**Verslag huishoudelijke elektrische installatie op laagspanning en zeer lage spanning****Algemeen:**

Referentie: 012-20260715-02	Datum controle: 15/07/2026
Keurder: 012

Eigenaar:	Onbekend	EAN-code:	Onbekend
Adres installatie:	Karmelietenstraat 109, 2600 - Antwerpen	Nummer teller(s):	36 023 433
		Distributienetbeheerder installatie:	Fluvius
Datum uitvoering installatie: ☒ Vóór 01/10/1981 ☐ Tussen 01/10/1981 en 01/06/2020 ☐ Vanaf 01/06/2020			
Type: ☒ Wooneenheid ☐ Niet-huishoudelijk ☐ PV ☐ Batterij ☐ Laadpaal

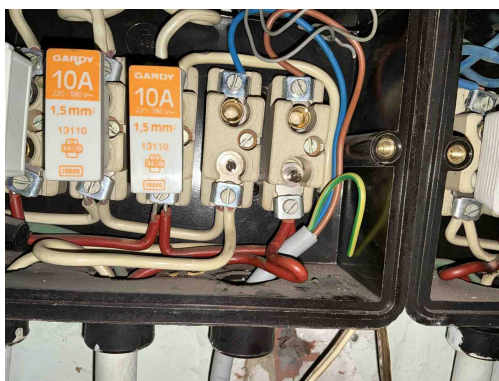
B17 - De voedingsspanning is niet op elk bord vermeld (Boek 1: 3.1.3.3).
Opmerking: Oa bord 2,3,4

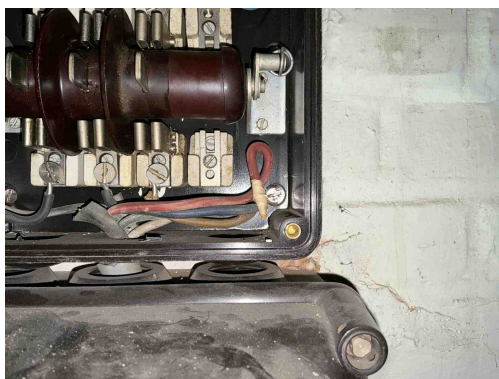
T21 - Het elektrisch materieel is niet geplaatst volgens de voorschriften van de fabrikant/ regels van goed vakmanschap . (Boek 1: 1.4.1.3)
Opmerking: Oa geleiders niet afgedekt bord 1,2,5 vijzen niet afgedekt bord 1,2,3,4

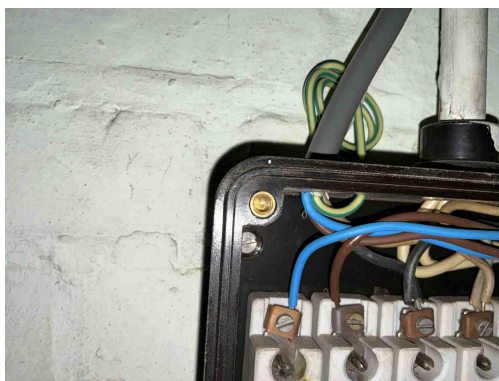
T21 - Het elektrisch materieel is niet geplaatst volgens de voorschriften van de fabrikant/ regels van goed vakmanschap . (Boek 1: 1.4.1.3)

Opmerking: Oa geleiders niet afgedekt bord 1,2,5 vijzen niet afgedekt bord 1,2,3,4

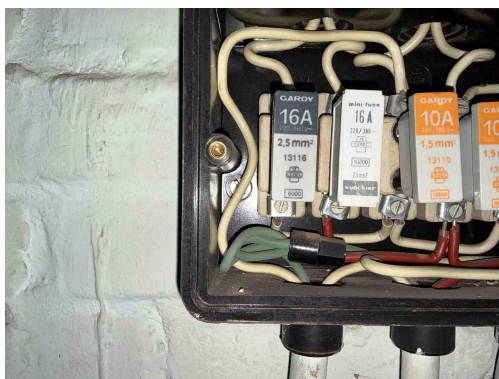
T21 - Het elektrisch materieel is niet geplaatst volgens de voorschriften van de fabrikant/ regels van goed vakmanschap . (Boek 1: 1.4.1.3)

Opmerking: Oa geleiders niet afgedekt bord 1,2,5 vijzen niet afgedekt bord 1,2,3,4

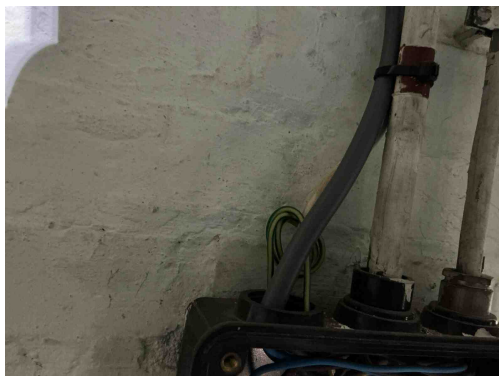
T21 - Het elektrisch materieel is niet geplaatst volgens de voorschriften van de fabrikant/ regels van goed vakmanschap . (Boek 1: 1.4.1.3)

Opmerking: Oa geleiders niet afgedekt bord 1,2,5vrijzen niet afgedekt bord1,2,3,4

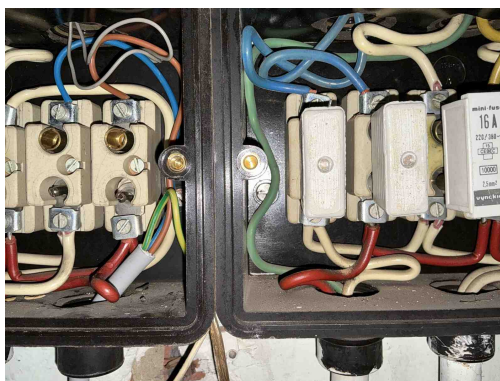
T21 - Het elektrisch materieel is niet geplaatst volgens de voorschriften van de fabrikant/ regels van goed vakmanschap . (Boek 1: 1.4.1.3)

Opmerking: Oa geleiders niet afgedekt bord 1,2,5vrijzen niet afgedekt bord1,2,3,4

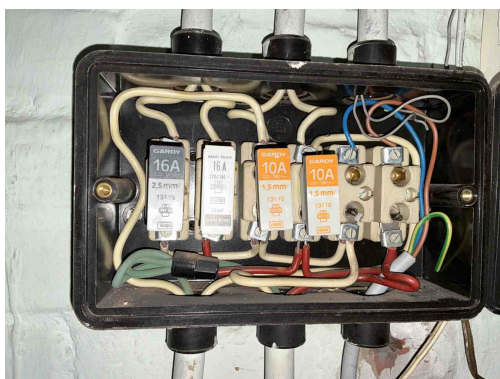
T21 - Het elektrisch materieel is niet geplaatst volgens de voorschriften van de fabrikant/ regels van goed vakmanschap . (Boek 1: 1.4.1.3)

Opmerking: Oa geleiders niet afgedekt bord 1,2,5 vijzen niet afgedekt bord 1,2,3,4

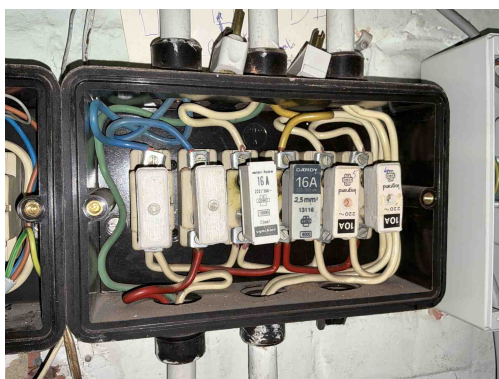
B30 - De houder van de beveiliging in een huishoudelijke ruimte is niet voorzien van aangepaste kalibreerelementen (Boek1: 5.3.5.5).

Opmerking: Oa bord1 2,3

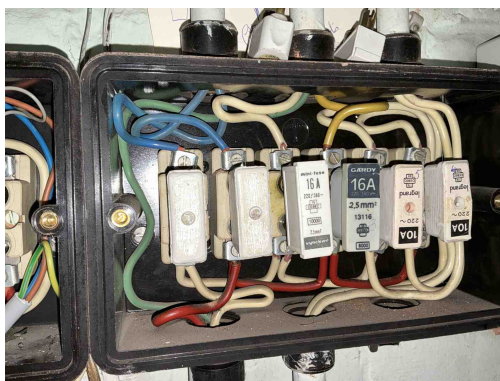
B30 - De houder van de beveiliging in een huishoudelijke ruimte is niet voorzien van aangepaste kalibreerelementen (Boek1: 5.3.5.5).

Opmerking: Oa bord1 2,3

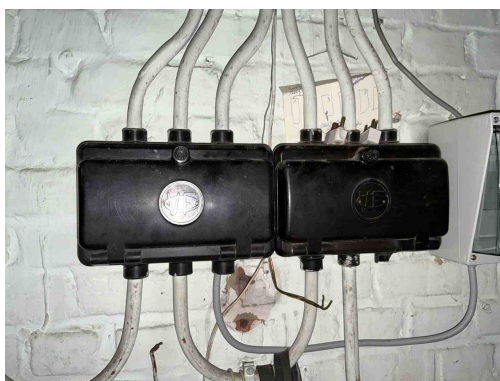
D08 - De nodige markeringen op de beveiligingstoestellen ontbreken of zijn onleesbaar (Boek 1: 5.3.5.5).
Opmerking: Oa bord 3

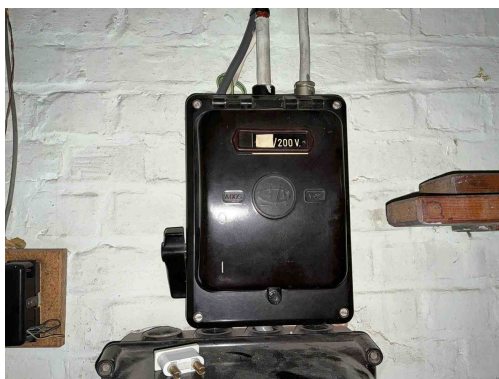
B06 - Het elektrisch verdeelbord heeft niet de minimale beschermingsgraad IPXX-B in een gewone ruimte (Boek 1: 4.2.2.3).
Opmerking: Oa bord 1,2,3

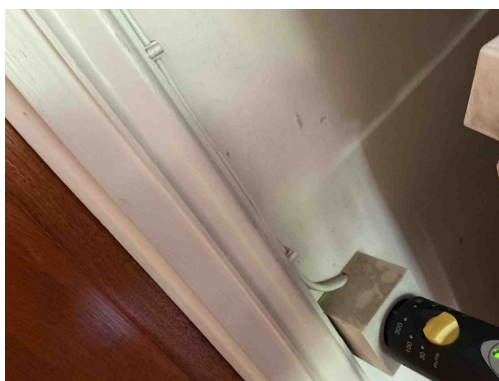
B06 - Het elektrisch verdeelbord heeft niet de minimale beschermingsgraad IPXX-B in een gewone ruimte (Boek 1: 4.2.2.3).
Opmerking: Oa bord 1,2,3

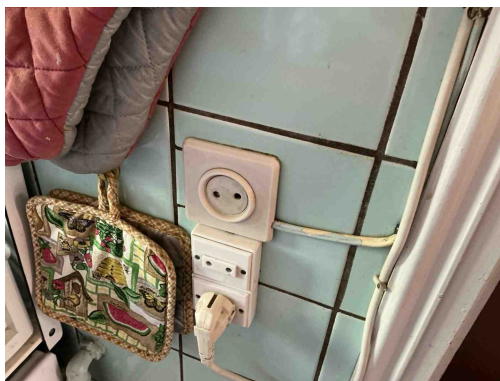
C27 - Het gebruik van geleiders van het type VTLMB (côte-à-côte) is niet toegestaan (Boek 1: 1.4.2.1).
Opmerking: Oa bord1 kamer GLV, keuken ,badkamer

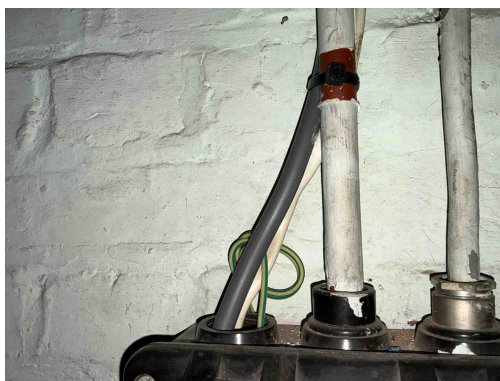
C27 - Het gebruik van geleiders van het type VTLMB (côte-à-côte) is niet toegestaan (Boek 1: 1.4.2.1).
Opmerking: Oa bord1 kamer GLV, keuken ,badkamer

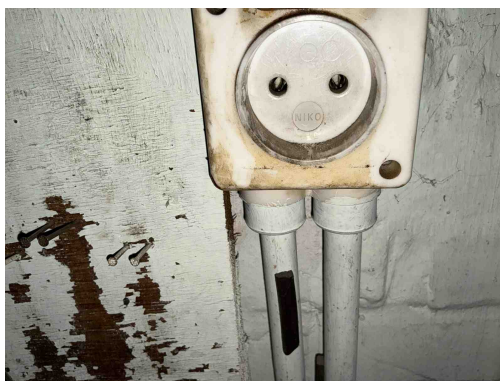
C27 - Het gebruik van geleiders van het type VTLMB (côte-à-côte) is niet toegestaan (Boek 1: 1.4.2.1).
Opmerking: Oa bord1 kamer GLV, keuken ,badkamer

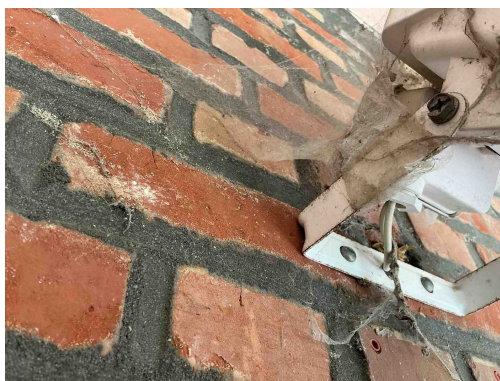
T11 - De contactdozen waarvan de toegekende stroomsterkte maximaal 16A en de toegekende spanning maximaal 250V bedraagt en niet bedoeld zijn voor de voeding van een of meerdere verbruikstoestellen voor een specifiek doel en niet geplaatst zijn in of op schakel- en verdeelborden, beschikken niet of IPXX-D (incl. gemeenschappelijke delen residentieel geheel) (Boek 1: 4.2.2.3/5.3.5.2).

Opmerking: Oa kinderbeveiliging algemeen

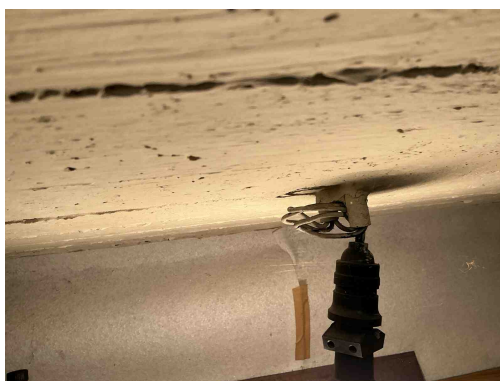
C21 - Het gebruik van geleiders van het type VOB, zonder bijkomende afscherming is niet toegestaan (Boek 1: 5.2.9.6).
Opmerking: Oa tuin,kelder

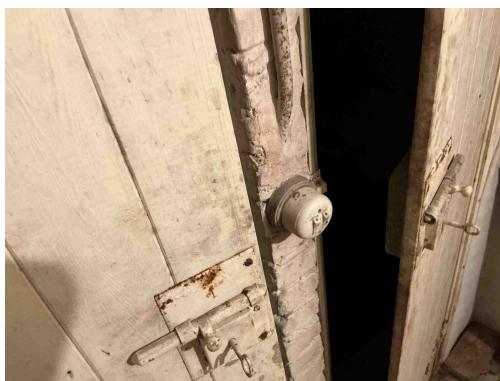
C21 - Het gebruik van geleiders van het type VOB, zonder bijkomende afscherming is niet toegestaan (Boek 1: 5.2.9.6).
Opmerking: Oa tuin,kelder

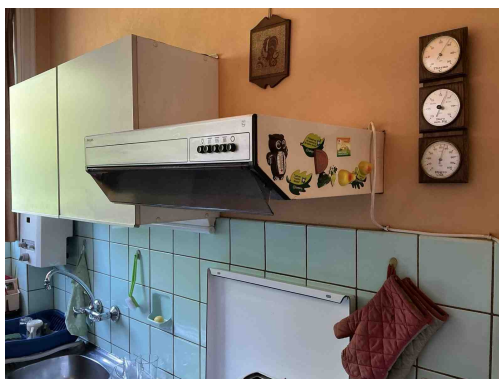
T13 - Opbouwcontactdozen en/of -schakelaars zonder achterplaatje mogen niet rechtstreeks op een brandbare ondergrond bevestigd worden (Boek 1: 4.3.3.5).

Opmerking: Oa kelder

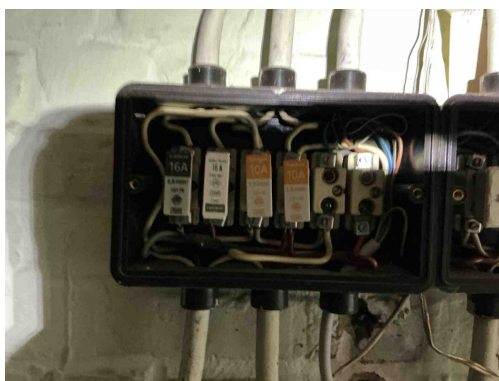
A13 - De continuïteit van de beschermingsgeleider met de aardingsinstallatie is niet gerealiseerd (Boek 1: 5.4.3).
Opmerking: Oa Dampkap ,badkamer
